**Avis de la Mission Régionale d'Autorité environnementale
de Bourgogne-Franche-Comté
sur les projets de révisions allégées n°2, 3 et 4 du plan local
d'urbanisme intercommunal (PLUi)
de la communauté de communes Terres-de-Bresse (71)**

N° BFC – 2026 – 010581/A PP
010587/A PP
010590/A PP

Le présent avis porte sur les révisions allégées (RA) n°2, n°3 et n°4.

Figure 3 secteurs concernés par RA 3

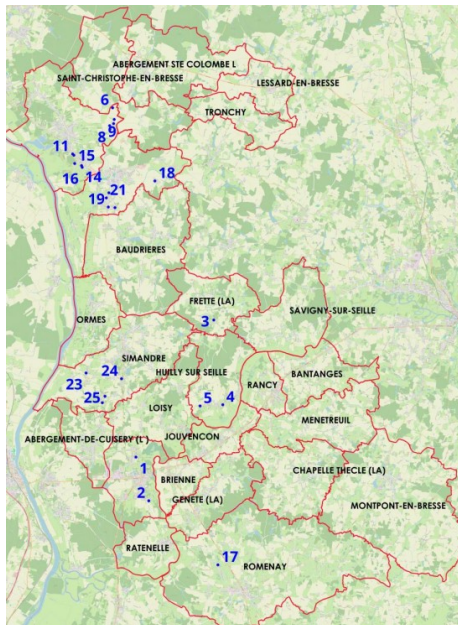
Le dossier présente les mêmes lacunes que pour la RA 2 en ce qui concerne l'absence de diagnostic de zones humides avant changement de destination et d'absence d'évaluation des incidences sur les zones humides éventuelles.

Afin d'encadrer au mieux l'urbanisation au sein des nouveaux secteurs de la zone UBd, et pour la parfaite information des porteurs de projets, la MRAe recommande sur la base du diagnostic des zones humides, d'évaluer l'impact environnemental des modifications envisagées avant de conduire les démarches ERC correspondantes.

Le dossier conclut à l'absence d'incidences de la RA 3 sur la consommation d'Enaf en considérant qu'elle correspond à la réintégration de jardins de maisons existantes.

Bien que le dossier indique qu'il semble que l'usage de ces terres n'était pas agricole, force est de constater que la RA 3 se concrétisera par une diminution des surfaces agricoles du PLUi en vigueur au profit d'un agrandissement de la zone Ubd d'une surface de près de 6 hectares, et constitue alors une consommation d'Enaf de 6,09 hectares.

Le dossier n'étudie pas les incidences de la perte de terres agricoles et ne présente pas la façon dont est intégrée la consommation de 6,09 ha d'Enaf au sein de la trajectoire Zéro Artificialisation Nette comme définie dans la Loi Climat et résilience¹⁴. Le PLUi en vigueur prévoyait une enveloppe de consommation d'Enaf de 143 hectares (126 ha pour l'habitat et 17 ha pour les activités).

La MRAe recommande d'intégrer la consommation d'Enaf engendrée par la RA 3 au sein de la trajectoire ZAN retenue dans le PLUi.

Figure 4 -évolution zone AU RA 4

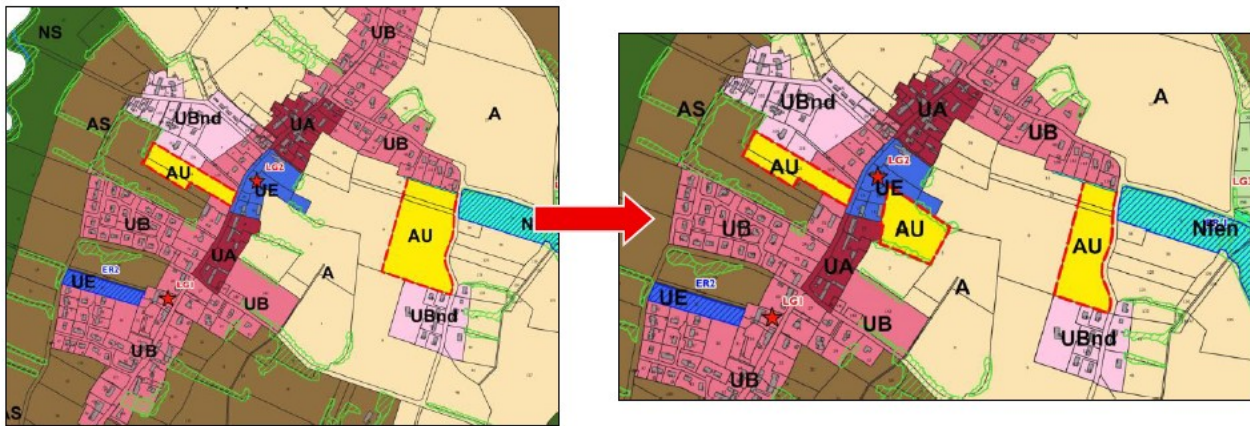
Le dossier précise que l'ensemble des secteurs couverts par des OAP est concerné par des zones humides, qui ne sont cependant pas identifiées au sein des différents documents graphiques, ne permettant pas une réelle prise en compte de cet enjeu et une application de la démarche ERC dans l'élaboration de cette révision allégée n°4.

Ainsi, le projet actuel de déclassement de 12 000 m² de zone AU, concernée par une zone humide, bien que présenté comme favorable à la préservation des zones humides, interroge. En effet, le report du périmètre en zone A, également concernée par une zone humide, s'appuie sur un diagnostic reconnaissant la présence d'une zone humide sur l'ensemble de la parcelle, bien que celle-ci soit cultivée et jugée d'enjeu « faible à modéré ». Or, il convient de rappeler que, d'après l'article L.211-1 du Code de l'environnement, les zones humides sont des « terrains, exploités ou non, habituellement inondés ou gorgés d'eau douce, salée ou saumâtre de façon permanente ou temporaire, ou dont la végétation, quand elle existe, y est dominée par des plantes hygrophiles pendant au moins une partie de l'année ». Ainsi, une anthropisation de ces zones humides ne saurait justifier une sous-estimation des fonctions écologiques et hydrauliques de ces milieux. L'enjeu retenu semble alors sous-estimé.

Le dossier avance que le projet de RA 4 ne présente pas d'incidence significative par rapport à la situation actuelle et n'entraînera pas une augmentation de la surface globale des surfaces humides impactées, mais ne justifie pas que l'emplacement retenu est celui de moindre impact environnemental.

De plus, bien qu'elle soit identifiée dans le diagnostic présenté dans l'additif au rapport de présentation, le dossier de révision allégée ne cite pas cette zone humide dans les OAP « équipements » et « Grandes Bresses » et n'en fait pas référence au sein du règlement graphique du PLUi.

Si le dossier envisage une compensation, telle que prévue par le Sdage, il n'en présente pas les modalités (lieu, surface, fonctionnement, incidences...), alors que ce devrait être une composante du projet de révision, le document d'urbanisme devant l'encadrer. La compensation envisagée et devrait à ce titre être d'ores et déjà identifiée et ses incidences analysées au sein de la révision allégée.

Le dossier n'étudie pas le principe de fonctionnement (fonctions écologiques ou hydrauliques, état et niveau de fonctionnalité) des zones humides impactées par l'ouverture des zones à urbaniser prévue initialement dans le PLUi ni de celles qui seront impactées par la révision allégée n°4. Il ne répond donc pas aux exigences formulées dans le Sdage 2022-2027¹⁰, qui précise que les mesures compensatoires doivent garantir la fonctionnalité de manière pérenne, dans une logique d'équivalence écologique, au regard de la nature et du fonctionnement des compartiments écologiques affectés, et qui rappelle l'obligation d'efficacité des mesures envisagées.

La MRAe recommande de :

- **réévaluer le niveau d'enjeu lié à la présence de zones humides au regard de l'importance des milieux humides bressans et du rôle crucial de ces zones humides ;**

- **identifier le fonctionnement écologique des zones humides impactées par la RA 4, sur les orientations d'aménagement et de programmation (OAP) « équipements » et « Grandes Bresses concernées ;**

- **justifier des étapes d'évitement et de réduction des impacts dans le cadre de la démarche ERC ;**
- **présenter de façon concrète les mesures de compensation envisagées, en précisant leur localisation et leur surface, et l'analyse des incidences environnementales qui en découle, et démontrer l'équivalence écologique des compensations ;**

- **veiller à une bonne retranscription de l'inventaire des zones humides cartographiées et de leurs fonctions dans le rapport de présentation, dans les OAP sectorielles « équipements » et « Grandes Bresses » ainsi que dans le règlement ;**

- **permettre la bonne information des aménageurs futurs, notamment au sujet des enjeux des zones humides identifiées, des obligations réglementaires, de la séquence ERC associée et des obligations du Sdage.**
